| INFORMACIÓN DE LA INSPECCIÓN | |
|---|---|
| PROYECTO | ADECUACIÓN DE TERRENO PARA INSTALACIÓN DE PANELES SOLARES BIQUE 3. |

Informe Técnico No. DRPO-SSH-022-2025 de 12 de marzo de 2025.

Proyecto: ADECUACIÓN DE TERRENO PARA INSTALACIÓN DE PANELES SOLARES BIQUE 3.

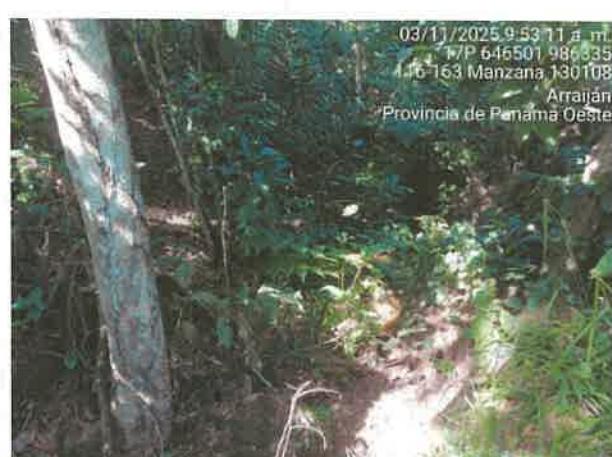
| INFORMACIÓN DE LA INSPECCIÓN | |
|---|---|
| Descripción del Hallazgo: Luego de verificadas las coordenadas UTM WGS-84 en el Sistema Nacional de Información Ambiental (SINIA), se verificó que dentro o colindante a la huella del proyecto, no se evidencia ninguna fuente hídrica natural (ríos, quebradas o lagos), sin embargo, al realizar la inspección de campo, se constató: | Evidencia fotográfica:  <p>Imagen No. 1.</p>  <p>Imagen No. 2.</p> |
| Cabe destacar que la finca madre, en la cual se ubica el polígono en evaluación (área de influencia indirecta del proyecto), colinda en uno de sus extremos con un cuerpo de agua (Quebrada Sin nombre) y que dentro de la misma se verifica el nacimiento de un cuerpo de agua (Ojo de Agua). Según se plasmó en el documento de EsIA aportado por la sociedad Argentum Solar, S. A. (Punto 5.6 Hidrología, foja 31), la Quebrada Sin Nombre no será intervenida y se dejará un área de protección y para el ojo de agua se consideró un rango de protección de 100 metros en cumplimiento con la Ley 1 de 3 de febrero de 1994" Por La Cual Se Establece La Legislación Forestal En La República D Panamá Y Se Dictan Otras Disposiciones". | Imagen No. 1 y No. 2. Vistas de la Quebrada Sin Nombre de flujo estacional, la cual discurre dentro del polígono. Fuente: Inspección realizada 11 de marzo de 2025. |
